Dell™ PowerEdge™ SC420 Systems Information Update

This document provides updated information for your system on the following topics:

May 2005

0X3804A02

Figure 1. Removing the Power Supply and Cooling Fan

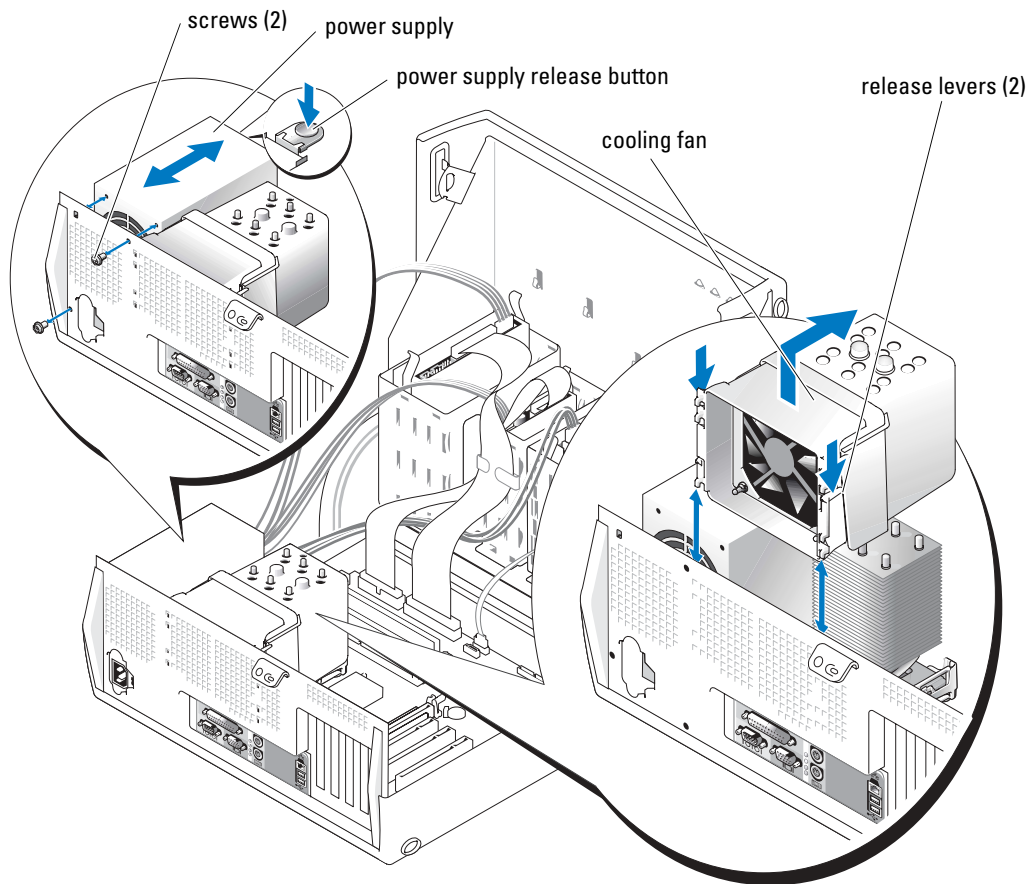
Figure 1 replaces Figure 6-2 in "Installing System Options" in the *Installation and Troubleshooting Guide*. Only two screws are used to secure the power supply.

图 1. 卸下电源设备和冷却风扇

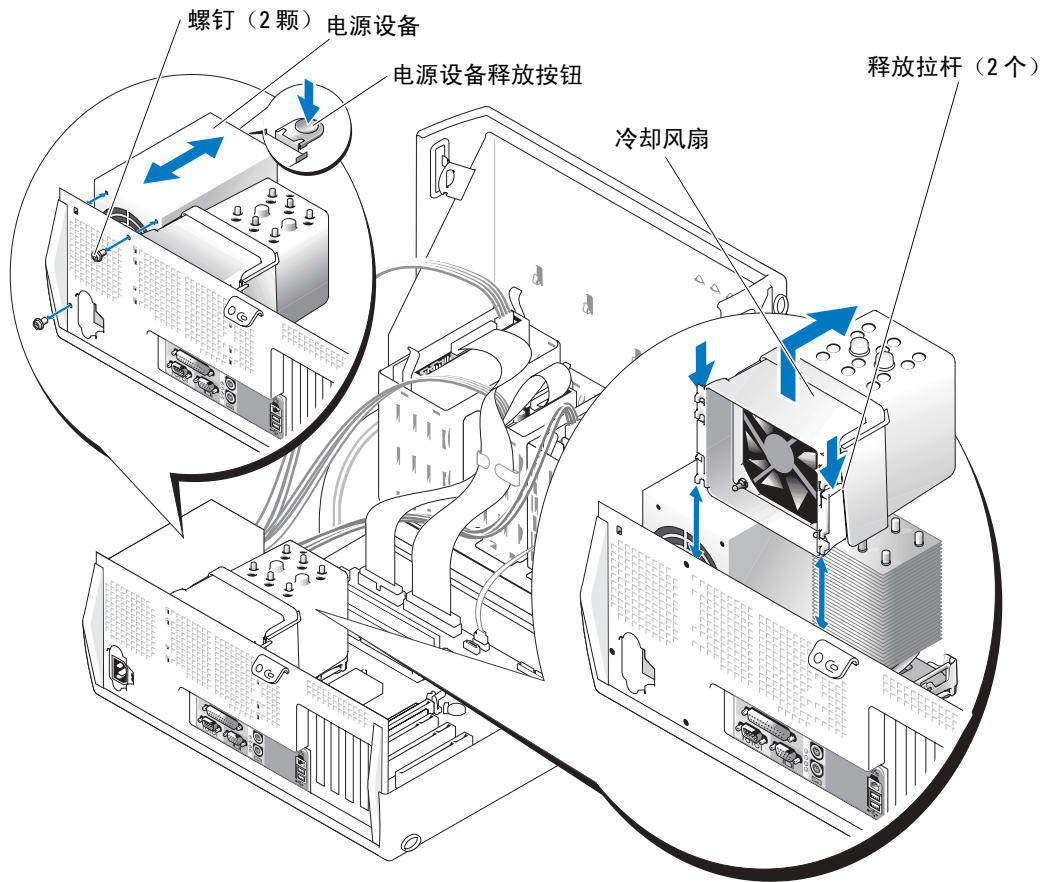
图 1 替换《安装与故障排除指南》“安装系统选件”中的图 6-2。仅使用两个螺钉固定电源设备。

Figure 1. Retrait du bloc d'alimentation et du ventilateur

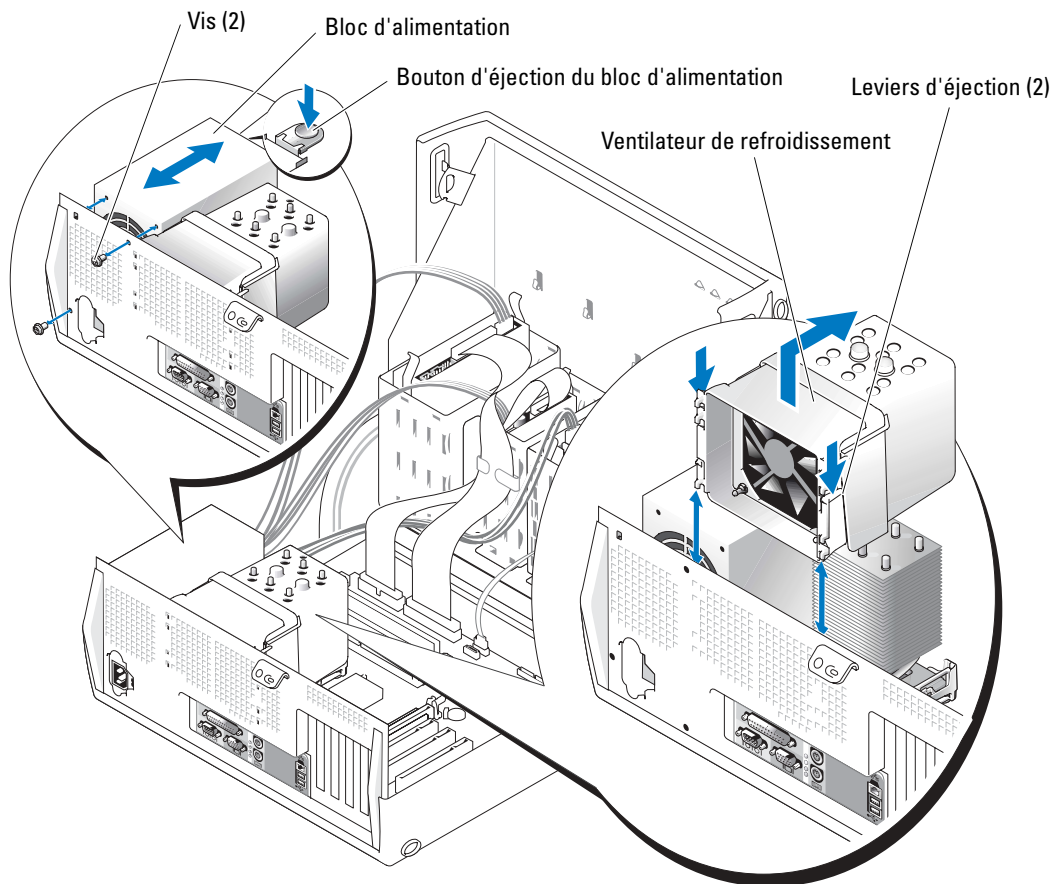
La figure 1 remplace la figure 6-2 du *Guide d'installation et de dépannage* (chapitre "Installation des options du système"). La fixation du bloc d'alimentation est effectuée à l'aide de deux vis uniquement.

Abbildung 1. Netzteil und Lüfter entfernen

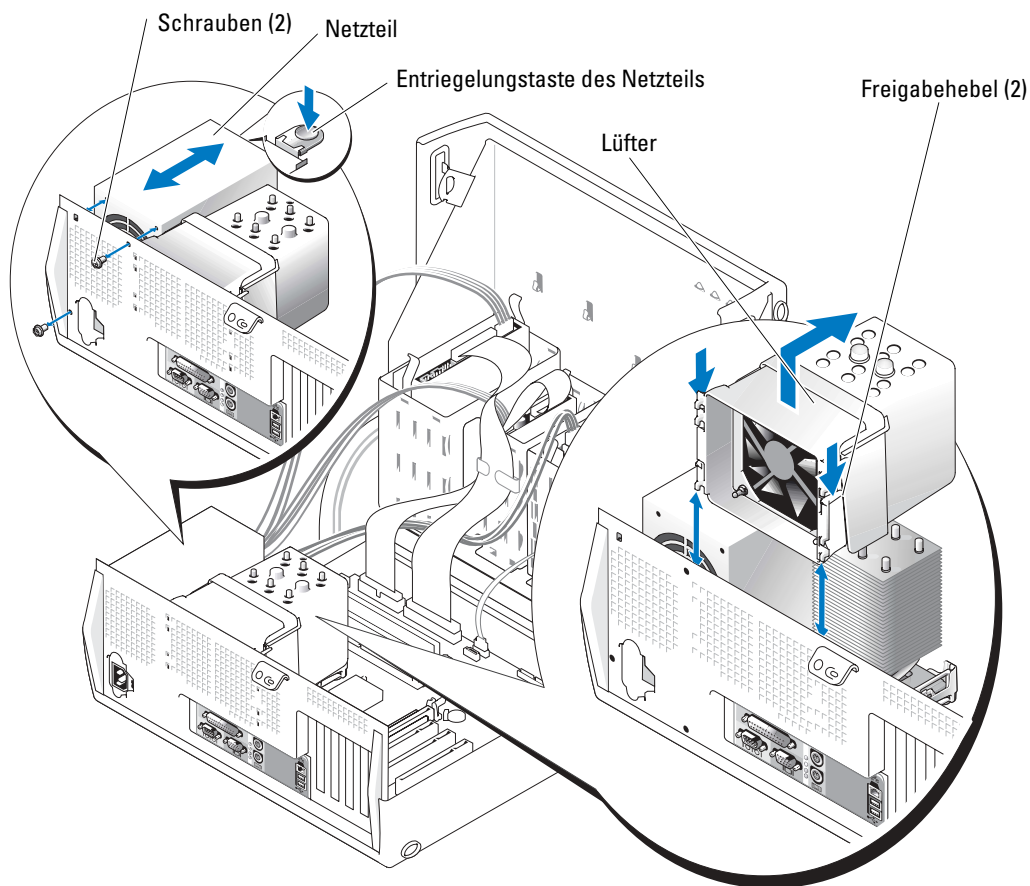
Abbildung 1 ersetzt Abbildung 6-2 im Abschnitt „Installation von Systemoptionen“ der *Installation and Troubleshooting Guide* (Anleitung zur Installation und Fehlerbehebung). Das Netzteil ist nur mit zwei Schrauben befestigt.

図 1 電源装置および冷却ファンの取り外し

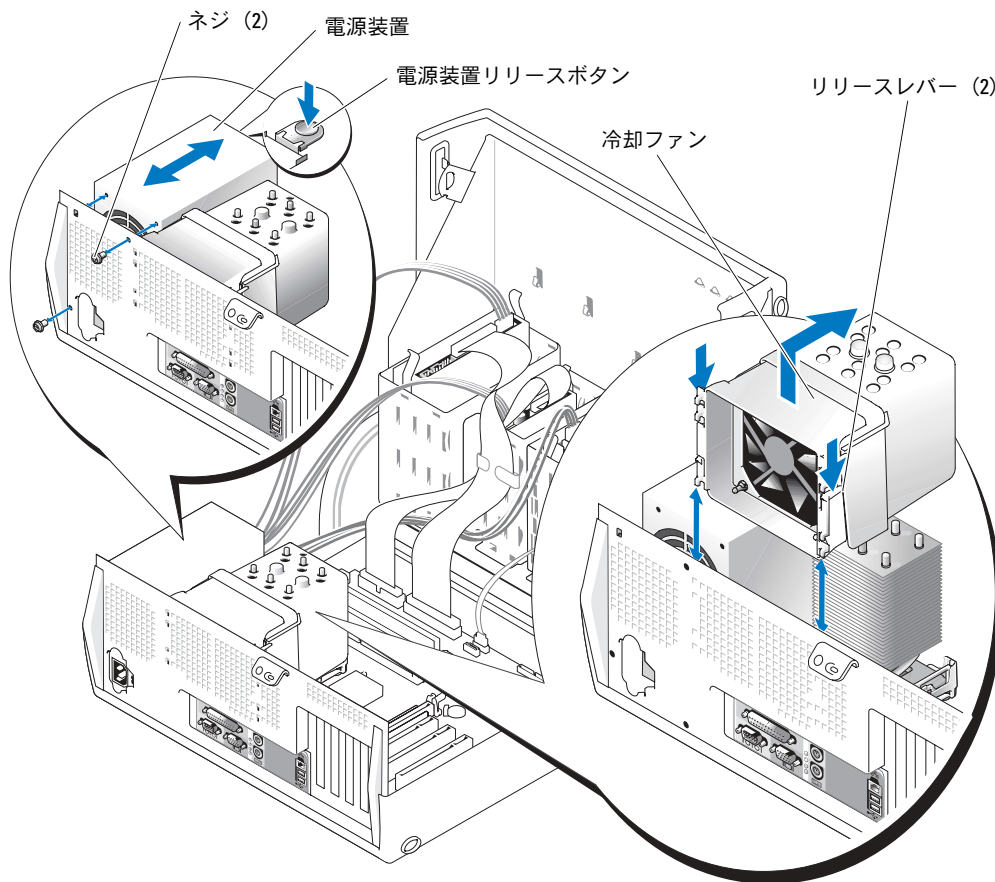
図 1 は『インストール & トラブルシューティング』の「システムオプションの取り付け」の図 6-2 を置き換えるものです。電源装置を固定するのにネジが 2 本しか使われません。

그림 1. 전원 공급 장치 및 냉각 팬 분리

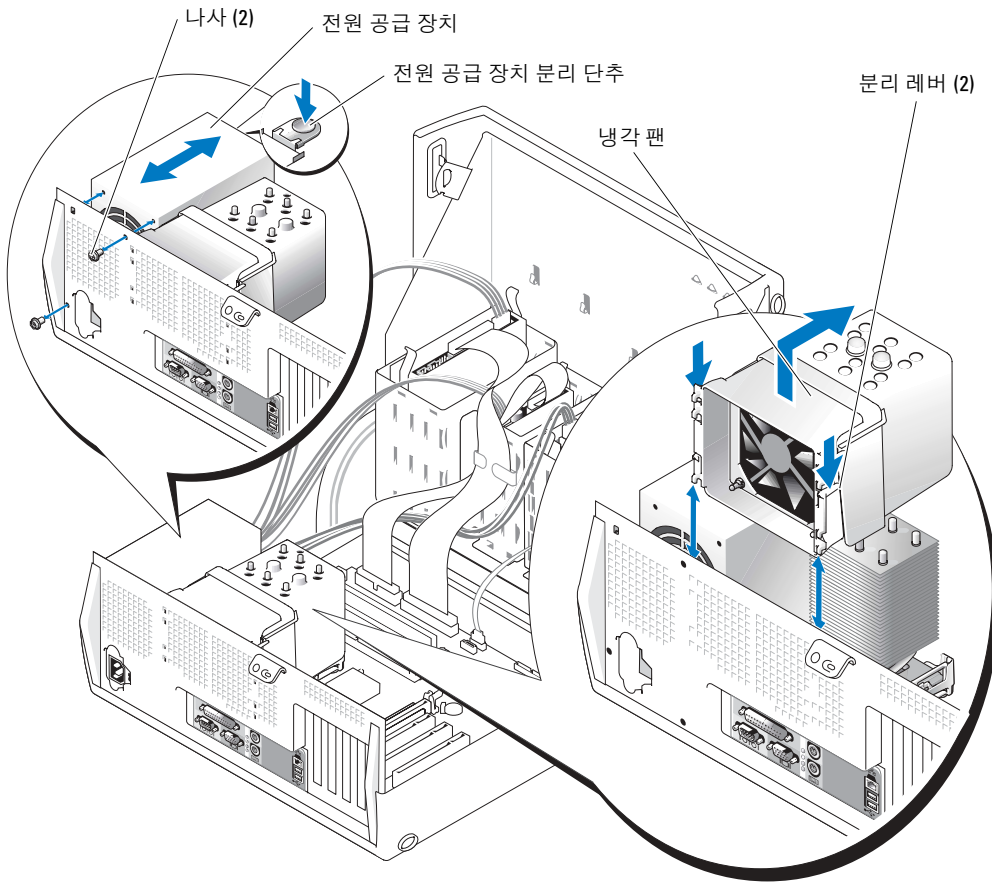
그림 1은 설치 및 문제 해결 설명서의 "시스템 옵션 설치"의 그림 6-2를 대체합니다. 두 개의 나사만으로 전원 공급 장치가 고정되어 있습니다.

Figura 1. Extracción de la fuente de alimentación y el ventilador de refrigeración

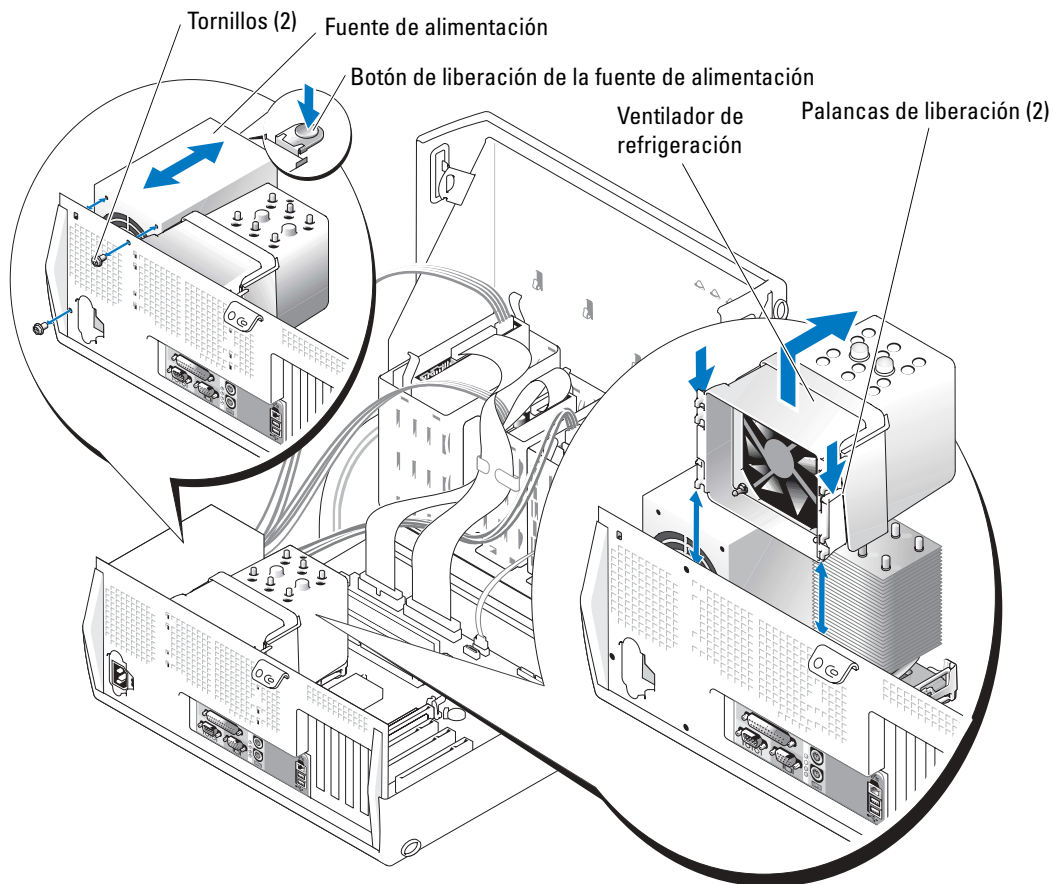
La figura 1 sustituye la figura 6-2 en la sección “Instalación de opciones del sistema” de la *Guía de instalación y solución de problemas*. Sólo se utilizan dos tornillos para fijar la fuente de alimentación.
